Oggetto: *Commissario per l'adeguamento della viabilità statale nella Provincia di Belluno per l'evento sportivo Cortina 2021 S.S. 51 "di Alemagna" - Piano straordinario per l'accessibilità a Cortina 2021 - Attraversamento dell'abitato di Valle di Cadore e Piano di Utilizzo terre ex art. 9 del DPR 120/2017 - Comune di localizzazione: Valle di Cadore (BL).*

DELIBERAZIONE DELLA GIUNTA REGIONALE n. 1868 / DGR del 17/12/2019

Parere n. 70 del 08/05/2019

Oggetto: COMMISSARIO PER L'ADEGUAMENTO DELLA VIABILITA' STATALE NELLA PROVINCIA DI BELLUNO PER L'EVENTO SPORTIVO CORTINA 2021 - S.S. 51 "di Alemagna" - Piano straordinario per l'accessibilità a Cortina 2021 - Attraversamento dell'abitato di Valle di Cadore e Piano di Utilizzo terre ex art. 9 del DPR 120/2017 - Comune di localizzazione: Valle di Cadore - Procedura di VIA Statale (D.Lgs. 152/2006 e ss.mm.ii., L.R. 4/2016 e ss.mm.ii.). Progetto n. I/2019 (MATTM ID 4460).

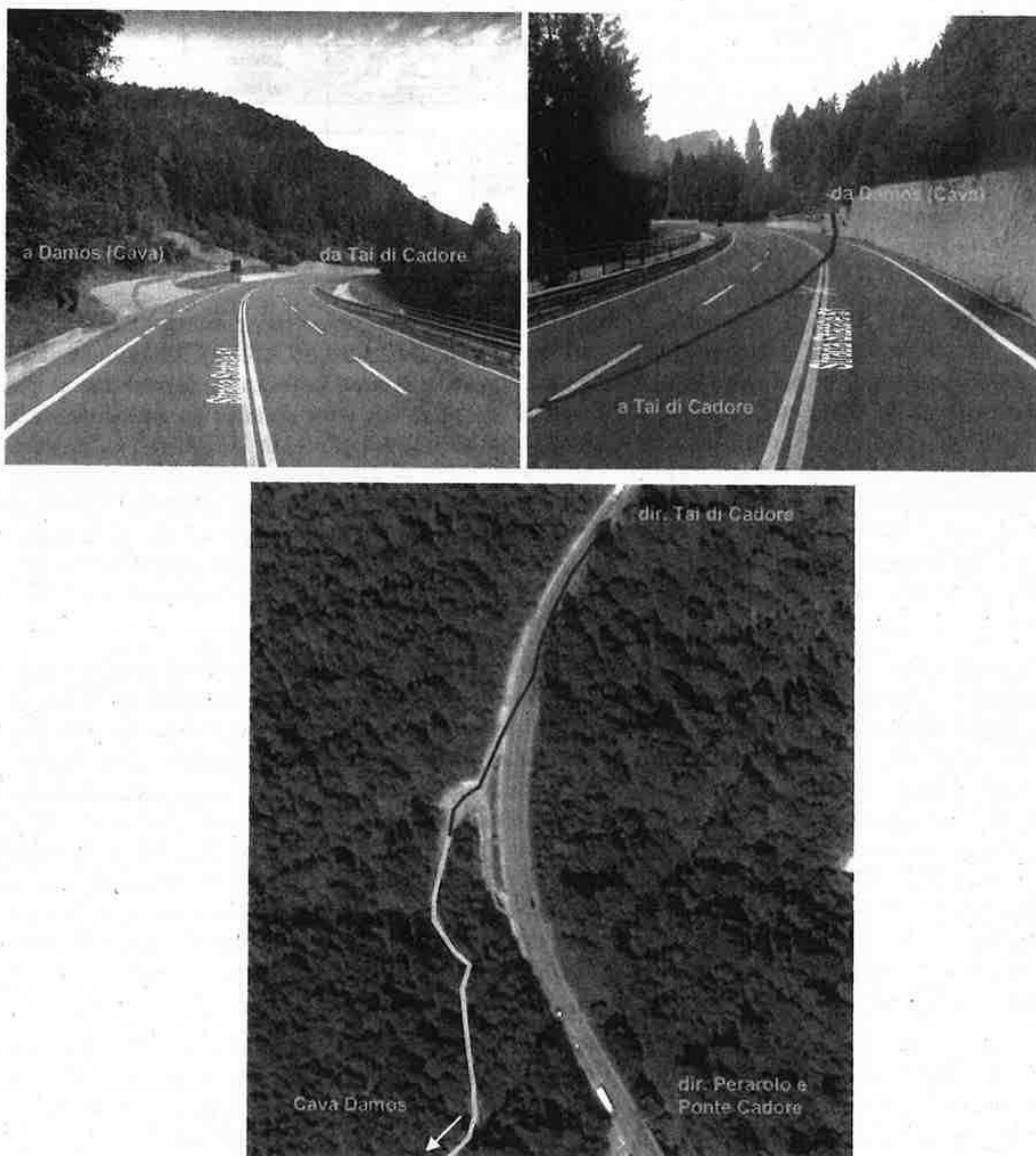
Il Parere della Provincia di Belluno attribuisce alla Cava Damos una disponibilità volumetrica di 241.000 m³, pur concordando, poi, a pagina 3, con la nota del dipartimento ARPAV di Belluno, allegata al medesimo parere, in cui si precisa che la suddetta cava è stata autorizzata, in variante al profilo di ricomposizione finale già previsto, a ricevere 218.000 m³ di terre e rocce da scavo derivanti dagli interventi ANAS del Piano Cortina 2021, interessando una superficie di 20.700 m². Si osserva che la quantità del materiale proveniente dal cantiere di Valle di Cadore (122.000 m³) corrisponde già al 50,62% della capacità attribuita dalla Provincia di Belluno alla Cava Damos, nonché al 51,38% di quella che la nota ARPAV dichiara autorizzata per il medesimo sito. L'esaurimento del sito di Damos, però, si verificherebbe già con il conferimento del materiale proveniente dal cantiere ANAS di Tai di Cadore, pari a 230.000 m³, dato che il progetto e il SIA di quell'intervento (ai quali si rinvia) fanno riferimento alla Cava Damos per il deposito.

- 2) Il progetto e il SIA dell'intervento di Valle di Cadore, pur identificando la Cava Damos come sito di deposito, non contengono una verifica dell'impatto cumulativo dovuto ai materiali di risulta di tutti e quattro i cantieri ANAS sulla S.S. 51. In particolare non è stato accertato che il materiale proveniente dai cantieri di Tai e Valle, per un totale di 352.000 m³, supera la disponibilità della Cava Damos, anche considerando il recupero di 70.000 m³ al fine della realizzazione dei rilevati stradali presso il cantiere di S. Vito di Cadore; considerando quest'ultima possibilità, si avrebbe un quantitativo di 282.000 m³, pertanto nell'ipotesi di poter depositare alla Cava Damos da 218.000 m³ a 241.000 m³ di materiale, è necessario identificare un ulteriore sito, presso il quale effettuare il deposito di una quantità variabile da 64.000 m³ a 41.000 m³ di materiale in esubero. Nel progetto, nel Piano di Gestione delle Terre e Rocce da Scavo e nel SIA, inoltre, non è mai stata dichiarata la quantità di materiale conferibile alla Cava Damos, sia in raffronto all'intervento di Valle di Cadore, sia rispetto all'effetto cumulativo del medesimo con il cantiere di Tai.

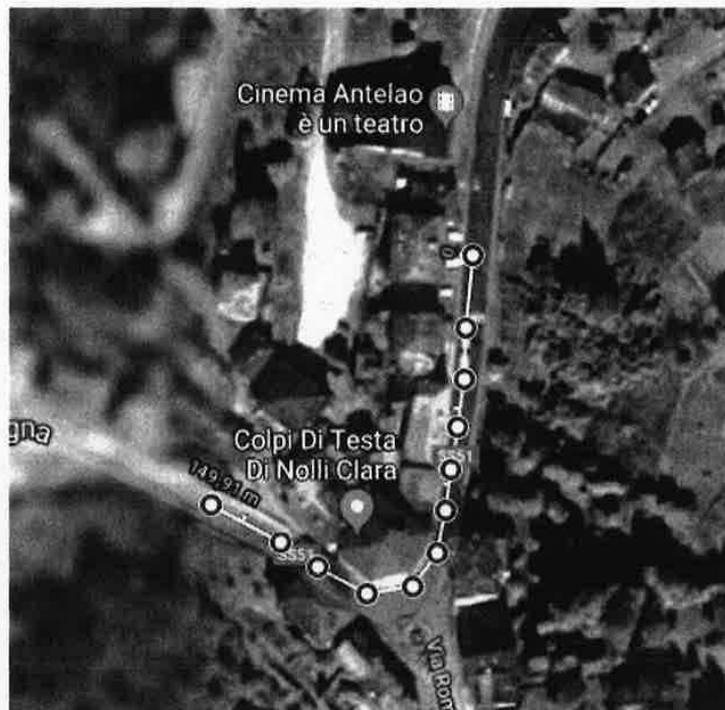
- 21) Il progetto non prevede spazi per l'inversione di marcia dei veicoli lungo il tratto della S.S. 51 interno all'abitato di Valle di Cadore, che sarà declassato a viabilità comunale e che sarà accessibile a doppio senso di marcia esclusivamente dall'imbocco est, mentre quello ovest consentirà soltanto l'ingresso dei veicoli provenienti da Cortina. Si condivide con la Provincia di Belluno la necessità dell'individuazione di una piazzola per il parcheggio e l'inversione di marcia, in corrispondenza dell'area di cantiere prossima all'imbocco ovest (via Tiziano).

Lunghezza del tratto tra i due sensi unici alternati (cantiere e località Costa)

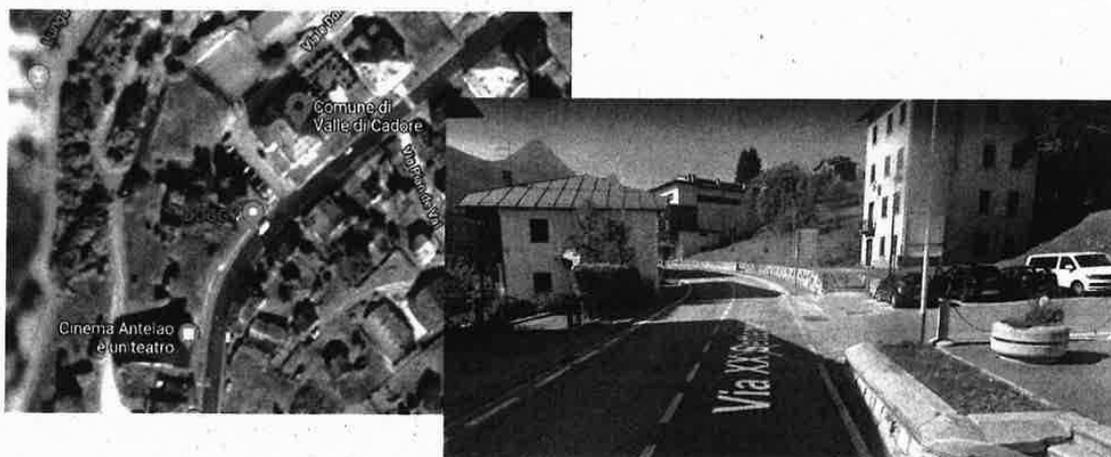
Tra i due sensi unici alternati resterebbe un tratto di soli 740 m, per il quale è facilmente prevedibile il congestionamento nei periodi turistici di maggiore traffico (con la massima criticità durante quello invernale, in caso di maltempo). Se un'accurata programmazione dei lavori dimostrasse che il suddetto senso unico alternato sia necessario soltanto per un tempo breve e sia effettuabile fuori dei periodi turistici (in specie quello invernale), allora lo si potrebbe ritenere effettuabile, altrimenti sarà necessario individuare una postazione logistica diversa dall'area di cantiere n. 3, oppure valutare la fruibilità della medesima senza l'istituzione del senso unico alternato, oppure, come precedentemente indicato, programmare il riutilizzo del materiale uscente dall'imbocco ovest presso il cantiere di S. Vito, con conseguente individuazione di un sito di deposito temporaneo a distanza intermedia tra i due cantieri ANAS.
